NEWS Aftermarket

AM03 / 2022

Sukzessive Umstellung BPW Federbügel für ECO Air

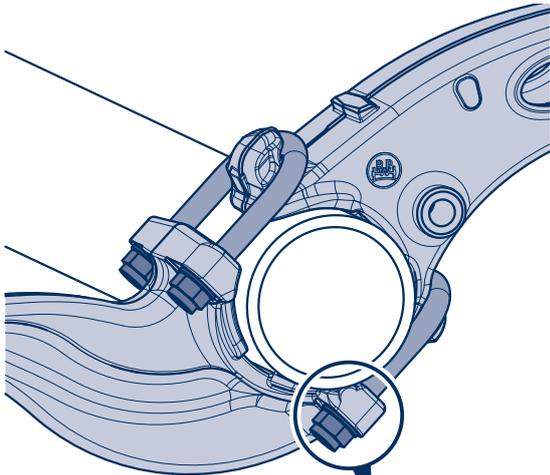
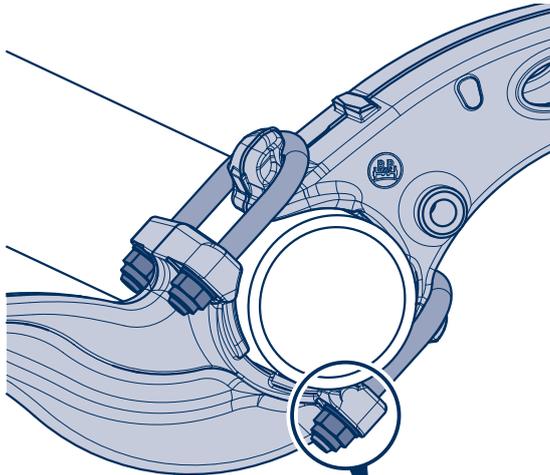
Mit dieser Umstellung werden die Federbügel um 5 mm verlängert. Dadurch wird die Modularität und eine spätere Erweiterung des BPW Luftfederbaukastens ermöglicht.

Wichtig zu beachten: Die zu ersetzenden Federbügel werden im Aftermarket nicht als Einzelteil geliefert und können nicht mit der neuen BPW Balgträgergeneration (ab Q2/2022) kombiniert werden!

Nach Aufbrauch der BPW Lagerbestände erfolgt die Umstellung auf die neue Federbügelgeneration, welche zu 100 % abwärtskompatibel ist.
